Modulo per la presentazione delle osservazioni per i piani/programmi/progetti sottoposti a procedimenti di valutazione ambientale di competenza statale

ID: Codice procedura (ID_VIP/ID_MATTM):10844

Impianto per la produzione di energia elettrica da fonte eolica, costituito da 6 aerogeneratori della potenza complessiva di 37,2 MW, un sistema di accumulo da 25 MW e relative opere connesse in località "Rempillo" nel comune di Pitigliano (GR).

TESTO DELLE OSSERVAZIONI

Immagine n. 5 Intervisibilità degli impianti eolici della provincia di Grosseto, in particolare nel pitiglianese.

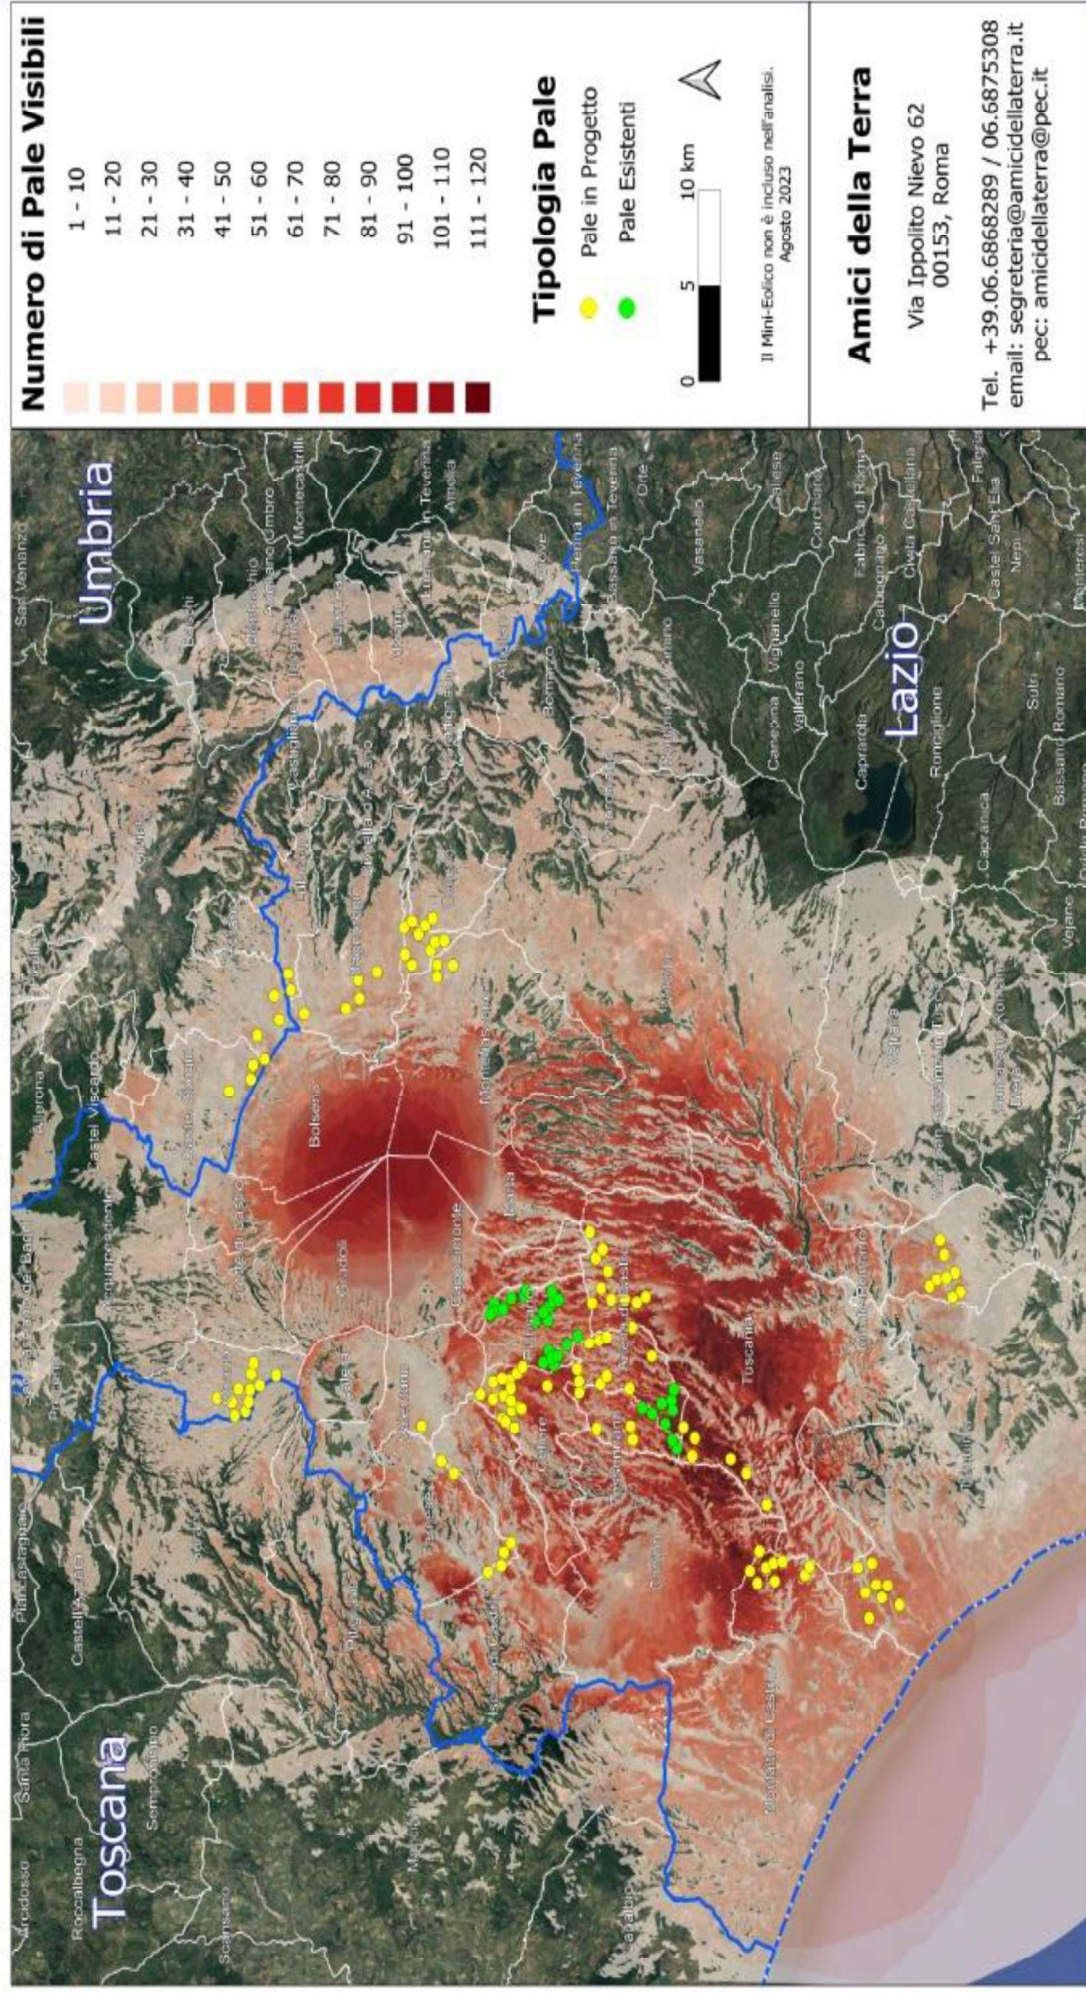
rappresenta una elevata criticità per la sostenibilità ambientale di ulteriori eventuali iniziative. L'impianto eolico "Rempillo" pur essendo "esterno al confine provinciale e regionale ma nelle sue immediate vicinanze (a soli 100 metri i primi due aerogeneratori) oltre ad impattare sul territorio e sulle economie di tre Comuni del Lazio (Farnese, Valentano e Latera) si trova nelle fasce di rispetto dei Beni di notevole interesse pubblico come si è evidenziate nelle Osservazioni nn. 1 e 2 e crea anche degli impatti negativi anche sui beni naturalistici come verrà dettagliato nell'Osservazione n. 4. Inoltre andrebbe a sommarsi al già enorme cumulo di impianti eolici e fotovoltaici e geotermici che già creano una elevata criticità ambientale nella provincia di Viterbo e interferiscono anche con il territorio toscano come si può vedere dalle immagini nn. 4 e 5 dell'Allegato n. 1.
